N°affaire : 02124-CT

**CONTRÔLE TECHNIQUE DES TRAVAUX DE CONSTRUCTION D'UN CENTRE D'EXCELLENCE-
UCAD**

RAPPORT DE CONTRÔLE TECHNIQUE N°01

Date	rédigé par
12 février 2025	Abdoul Aziz NIANG

PHOTOS

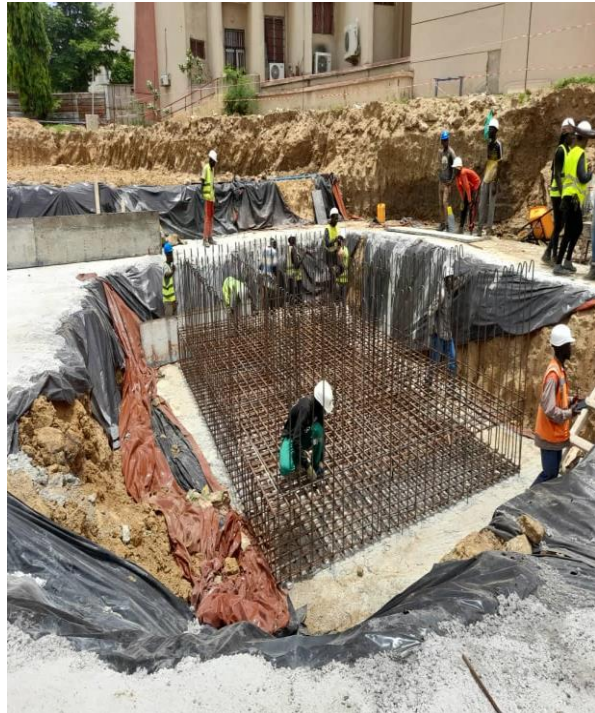
Suite à notre visite, nous avons observé le ferrailage du radier et des attentes des voiles des ascenseurs.

Nous constatons que leur ferrailage est conforme aux plans approuvés.

Notre avis est favorable pour le bétonnage du radier.

- veiller à la mise en œuvre du béton ;
- mettre à la disposition du chantier des plans conformes à l'implantation afin éviter d'éventuelles erreurs.

PHOTOS

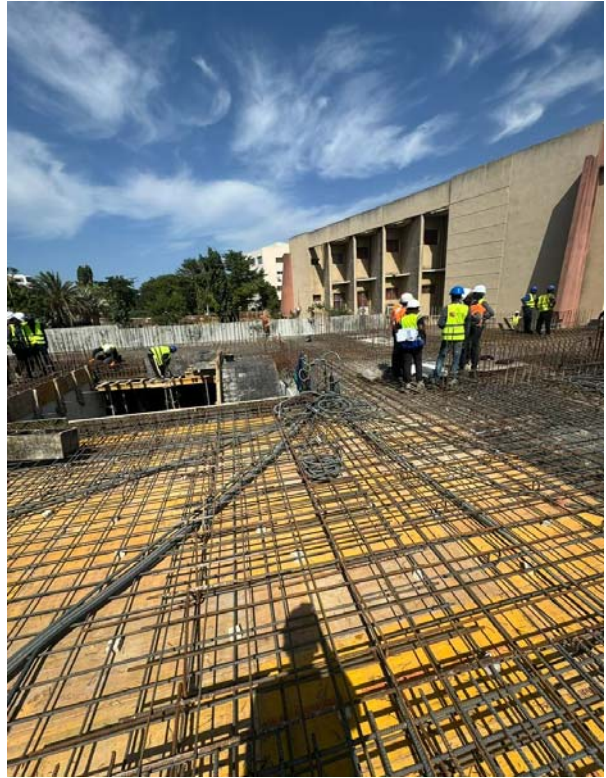
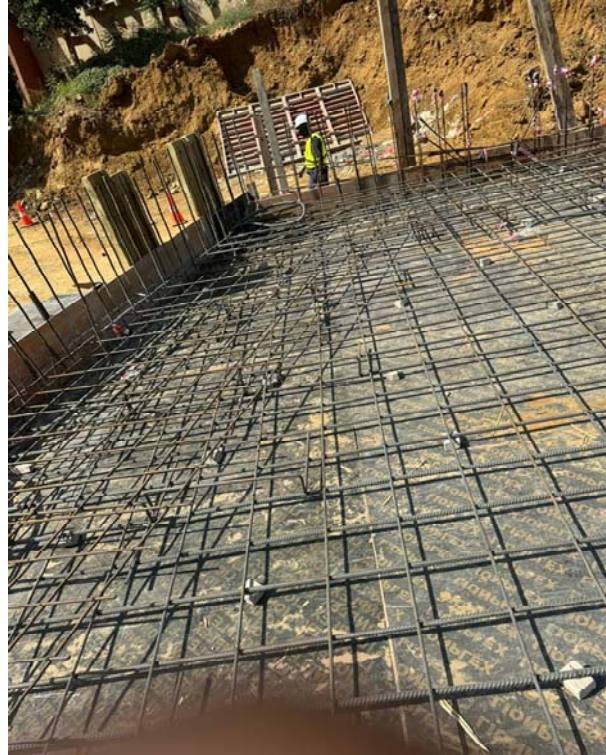
Suite à notre visite, nous avons observé le coffrage et le ferrailage du plancher haut du sous-sol.

Nous constatons que le coffrage et le ferrailage du plancher sont conformes aux plans.

Notre avis est favorable pour le bétonnage du plancher.

- veiller à la mise en œuvre du béton ;
- prévoir des éprouvettes pour les essais de compression du béton et nous transmettre les résultats pour avis.

PHOTOS

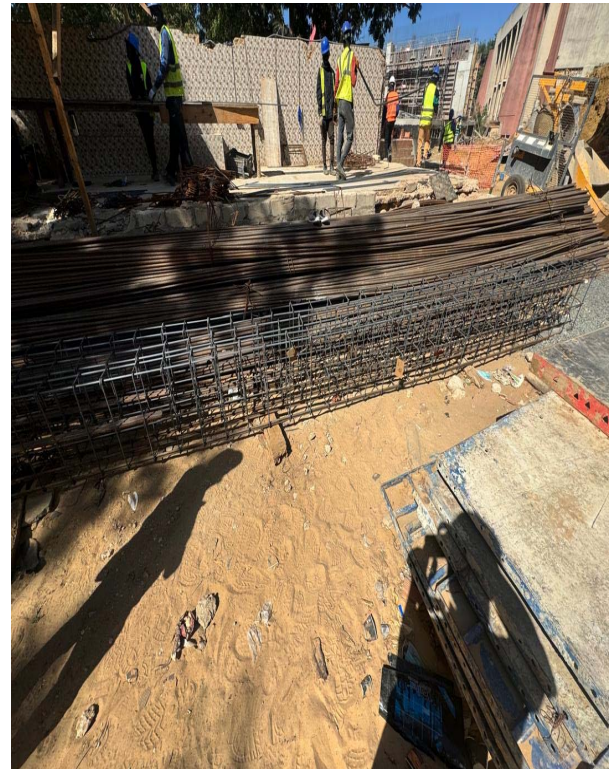
- le ferrailage à l'atelier des longrines Lg1, Lg2, Lg3, Lg4, Lg5, Lg6, Lg7, Lg07c, Lg8, Lg9, Lg10 et Lg11 ;
- le ferrailage à l'atelier des poteaux de dimension 40x40 (Pt101, Pt115, Pt118, Pt123, Pt125, Pt127, Pt131, Pt132, Pt138, Pt139, Pt140, Pt141, Pt142, Pt143, Pt144 et Pt145).

Nous constatons que le ferrailage de ces longrines et poteaux est conforme aux plans visés.

Notre avis est favorable pour le bétonnage ces éléments de structure.

- veiller au sens de pose des longrines ;
- veiller à la mise en œuvre du béton ;
- veiller à la pose des cales à béton ;
- prévoir des éprouvettes pour les essais de compression du béton et nous transmettre les résultats pour avis.
